OBSERVACIONES del Colegio de ARQUITECTOS A LAS MODIFICACIONES DE ARTÍCULOS DE LA **ORDENANZA No 4021.**

Mediante la presente realizamos las observaciones técnicas pertinentes a los artículos modificados:

3)- CORRECCIÓN: ART. 10.5. CONSTRUCCIONES PERMITIDAS

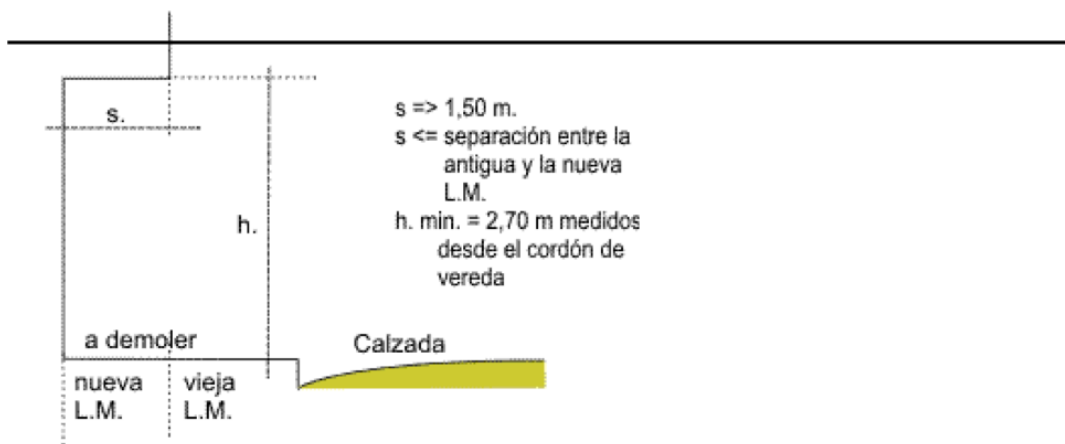
No aprobamos la propuesta de la modificatoria del art 10.5.3, porque se quita la posibilidad de aprobación de "un piso mas" para el caso de hoteles, si el cambio de expresión de la norma reemplazando la facultad de la Dirección de Obras Privadas para la aprobación de dicha Planta por la autorización directa en caso de que el propietario opte por esta opción de proyecto?

En esta modificación se está proponiendo la aprobación en el uso para habitaciones exclusivamente del piso de amenities, quitando la posibilidad de UN PISO MAS como lo dice actualmente

5.1.1.2.- ANCHO DE CALLES EXISTENTES QUE NO SE ENUMERAN:

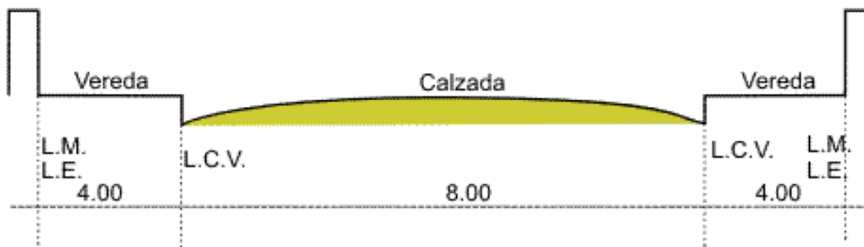
Nuestra postura es diferenciar los perfiles donde se retiraría planta baja que entendemos es toda el área central según artículo 5.1.1.2 Y 5.2 (para generar vereda de 4.00m), de los que no retraen (caso de los pasajes)...

11.1.- SALIENTE DE LA LÍNEA DE EDIFICACIÓN EN ZONA "A.C.".

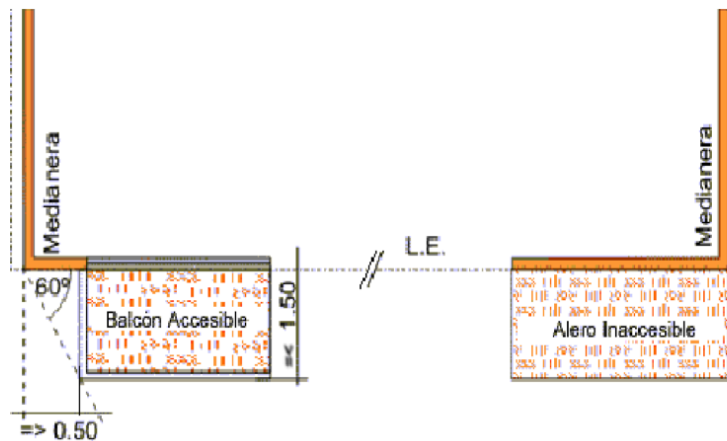
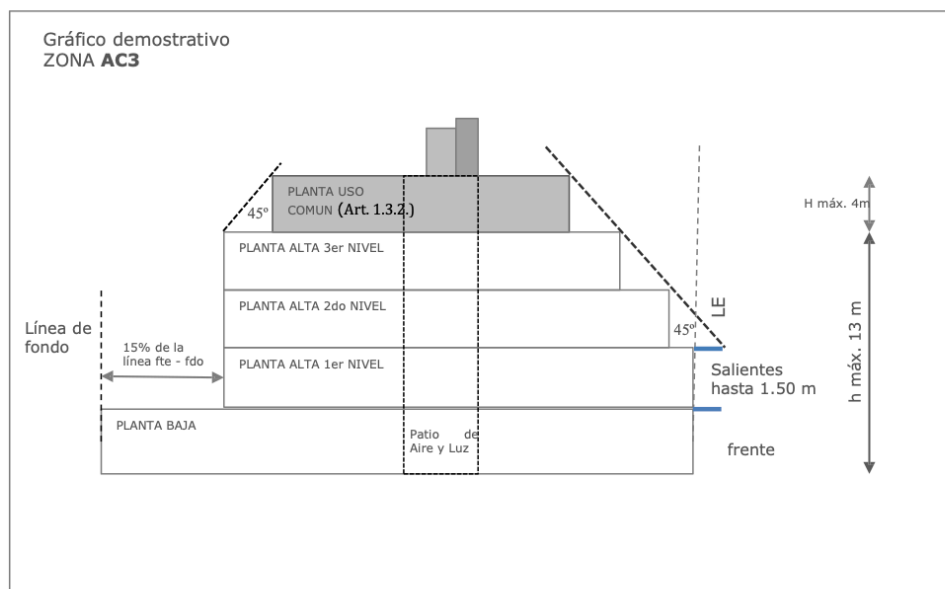
Para el perfil donde existe retracción, la línea de retiro escalonada (a 45°) debe partir del borde de la losa de techo de 1° piso (saliente), y no de la intersección entre L.E. y techo de 1° piso acorde a lo establecido en el artículo 11.1 a fin de mantener el espíritu de la normativa, evitar discontinuidad en el perfil urbano existente, consolidado según el criterio actual.

Ademas Aclarar que el concepto de salientes, incluye balcones y volumen, haciendo una analogia con las salientes de 1.50m con respecto a linea de edificacion, usadas en las areas residenciales

En los casos donde no hay retroceso de L.E. (caso pasajes), deberiamos agregar la posibilidad de salientes para balcones, como B.F.L.M., aprobacion mediante el pago de un canon diferenciado, en concepto de creacion de suelo sobre espacio comunitario.

Se solicita incorporar las salientes de 1.50m en el perfil transversal a la calle de los edificios por compensacion de FOS sobre el RETIRO acorde al ARTICULO 5.2 Y

QUITAR LA DIVISION DE NIVELES ya que los mismos atentan contra el espíritu de la ordenanza de compensar fos x ALTURA, ya que condiciona posibilidades de diseño Y DESFAVORECE la liberación de fos, la oración de la masa arquitectónica y uso de fos para balcones, terrazas y/o patios que favorezcan las ventilaciones y visuales exteriores.
